CIRCULAR ACLARATORIA

DEPARTAMENTO DE COMPRAS Y APROVISIONAMIENTO CIRCULAR No. 1 A TODOS LOS OFERENTES PARTICIPANTES EN EL PROCESO

Procedimiento Proceso de Excepción por Exclusividad DGAP-CCC-PEEX-2021-0001 "Adquisición e implementación de la Solución Backbone (Core) de la Dirección General de Aduanas".

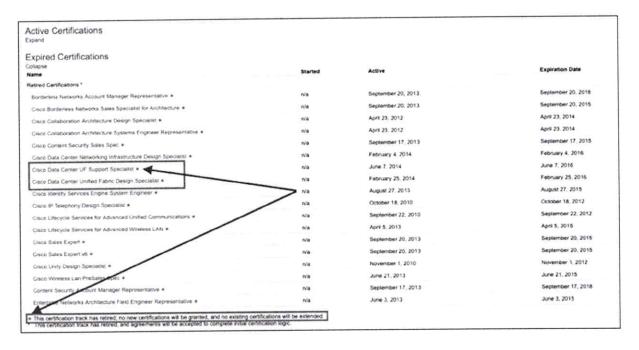
2. ¿DGA requiere que un solo ingeniero debe tener todas estas certificaciones? o estas certificaciones pueden estar distribuidas entre varios ingenieros de la misma empresa? Favor de aclarar ese requerimiento?

R/Las certificaciones pueden estar distribuidas entre varios ingenieros de la misma empresa.
